Mission régionale d'autorité environnementale

Avis de la Mission régionale d'autorité environnementale de la région Nouvelle-Aquitaine sur le projet de mise en compatibilité du plan local d'urbanisme du Barp (33), porté par la communauté de communes du Val de l'Eyre, par déclaration de projet relatif à l'implantation d'un collège et d'un lycée d'enseignement général

N° MRAe : 2020ANA111

dossier PP-2020-9864

Superposition de la zone 1AUg et de la zone humide (source : notice explicative page 43)

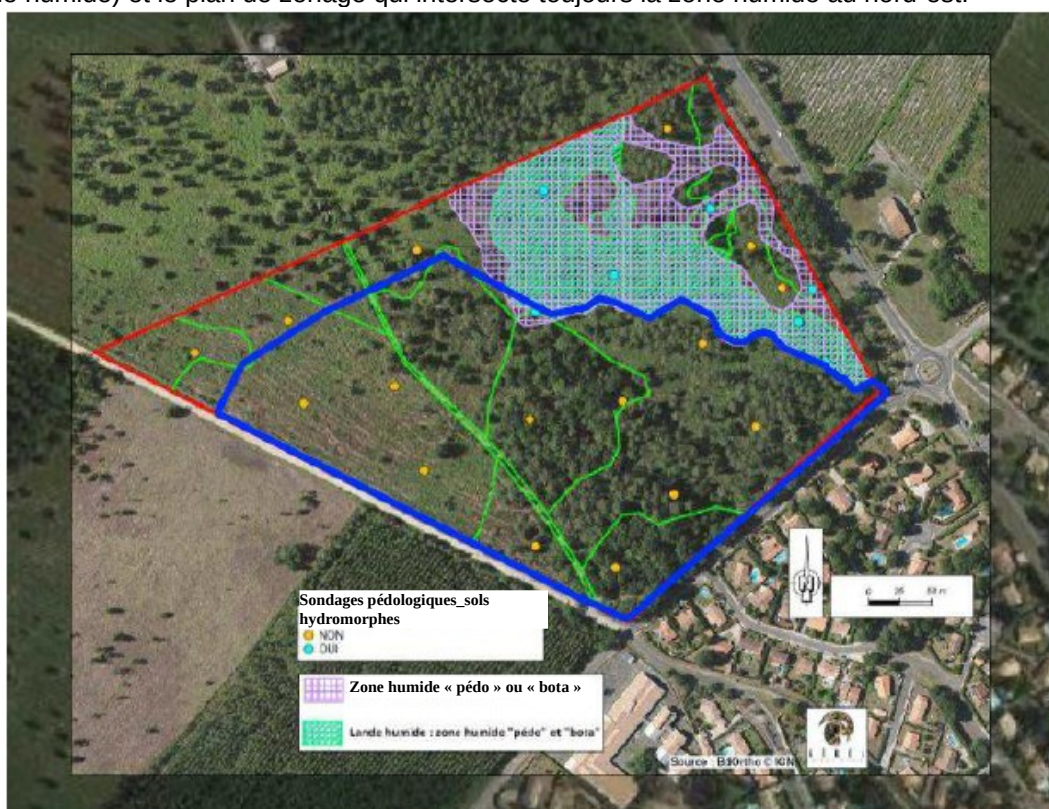
La communauté de communes du Val de l'Eyre a transmis en juillet 2020 à la MRAe un plan de composition modifié (plan de composition remplaçant le plan de la page 16 de la version 2 de la notice explicative) sans que soient modifiés ni le plan de zonage du projet de mise en compatibilité, ni les analyses écrites de cette notice. Il s'ensuit une incohérence entre le plan de composition tel que projeté (prévoyant un évitement total de la zone humide) et le plan de zonage qui intersecte toujours la zone humide au nord-est.

Cette incohérence nuit à la compréhension du dossier et ne garantit pas l'évitement total de la zone humide.

La MRAe recommande fortement de mettre à jour l'ensemble des pièces du dossier démontrant un évitement total de la zone humide avant la réalisation de l'enquête publique de mise en compatibilité du plan local d'urbanisme.

Carte de l'évaluation du niveau d'intérêt patrimonial (source : notice explicative page 46)

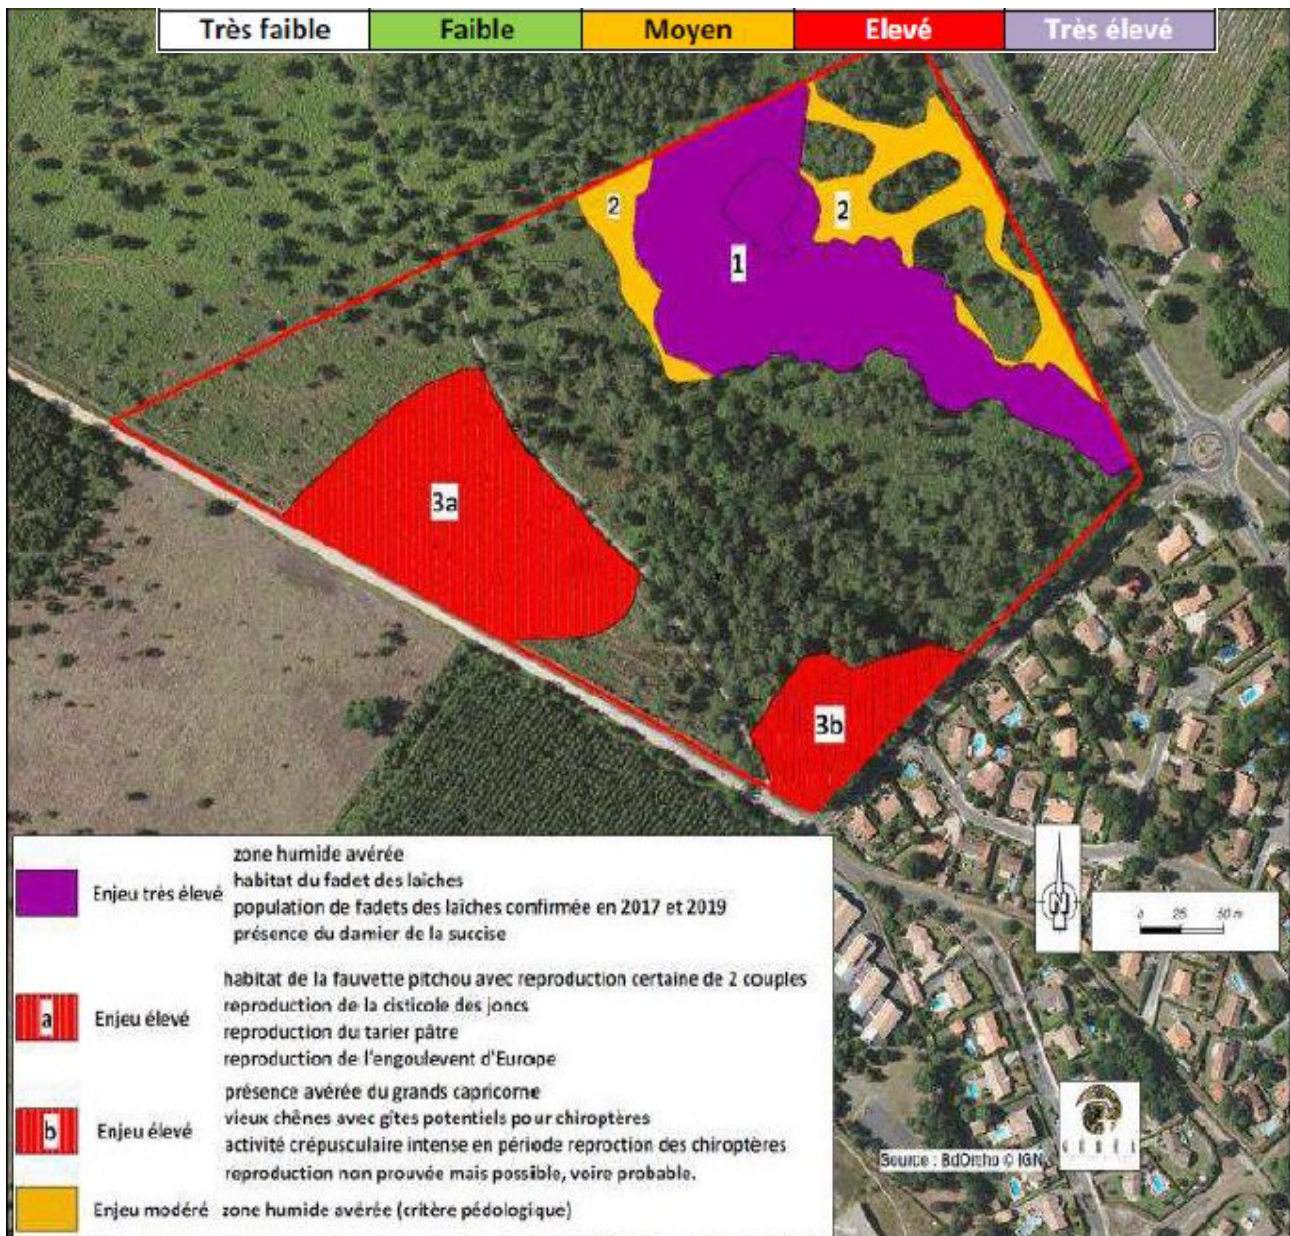
Selon le dossier⁵, le PLUi en cours d'élaboration n'identifie pas, quant à lui, d'intérêt particulier pour la TVB à hauteur du site d'étude bien qu'il soit situé au sein du Massif des Landes de Gascogne. Or les investigations de terrain ont démontré la présence d'habitats à enjeux élevés à l'ouest et au sud de la zone 1AUg.

Les impacts sur ces habitats et les espèces potentiellement impactées ne sont pas suffisamment décrits dans la partie évaluation environnementale de la notice présentée qui ne contient aucune analyse d'impact spécifique y faisant référence.

La MRAe recommande de compléter le dossier de mise en compatibilité du PLU du Barp par une description des impacts sur les habitats naturels et les espèces en présence sur le site d'implantation du projet.
